LICITACIÓN C/133: “Nuevo trazado de Ruta 20, tramo: Arroyo Rolón - Ruta 20 (138km500)”

COMUNICADO N° 1

COMUNICADO 1

Enmienda 1

Figura N° 1a

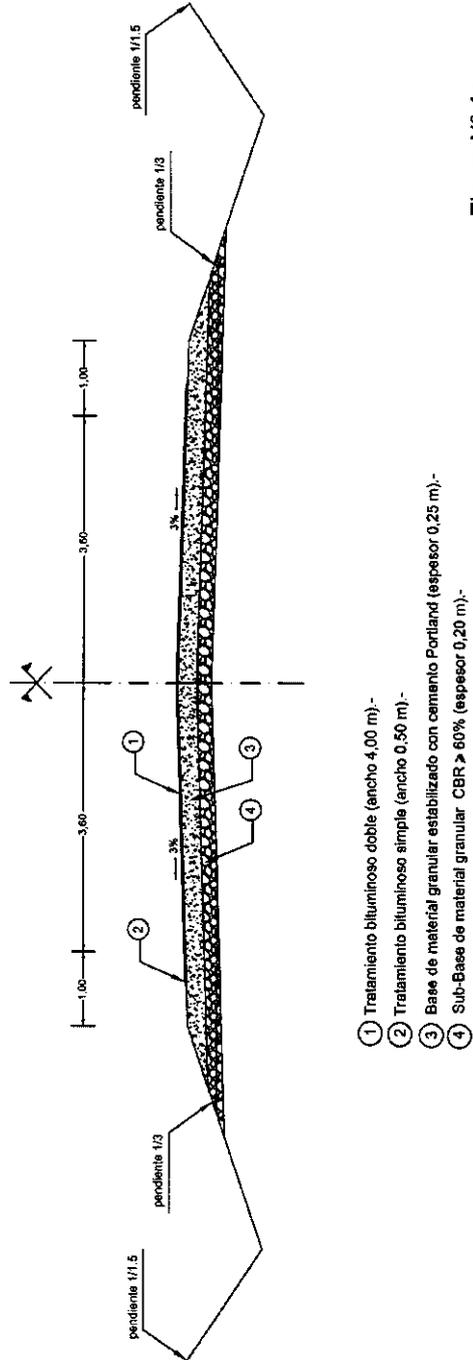
Se podrá cotizar tanto la alternativa de base estabilizada granulométricamente, así como una alternativa de base estabilizada con cemento portland con las especificaciones que se detallan a continuación:

Una vez aprobadas las tareas anteriores, se ejecutará en todo el tramo un recargo de 0,25 m de espesor y en todo el ancho de plataforma de acuerdo a la Figura N°1.a o N°2.a según corresponda.

compactado se obtenga una capa estabilizada de 0,25 m de espesor. Este estabilizado se ejecutará en un ancho de 9,0 m de acuerdo a la Figura N°1.a o N°2.a según corresponda.

Figura N° 2a

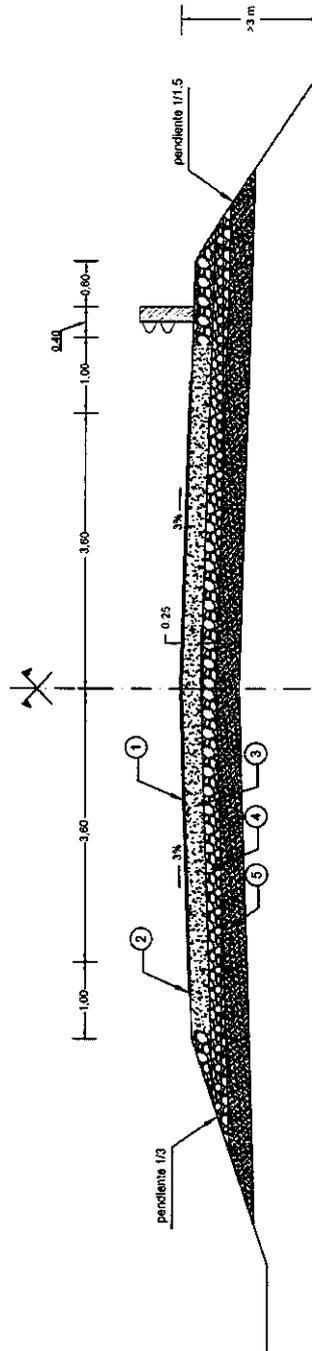
- ① Tratamiento bituminoso doble (ancho 4,00 m).-
- ② Tratamiento bituminoso simple (ancho 0,60 m).-
- ③ Base de material granular estabilizado con cemento Portland (espesor 0,25 m).-
- ④ Sub-Base de material granular CBR \geq 60% (espesor 0,20 m).-
- ⑤ Suelo seleccionado CBR \geq 20% (espesor 0,30 m).-
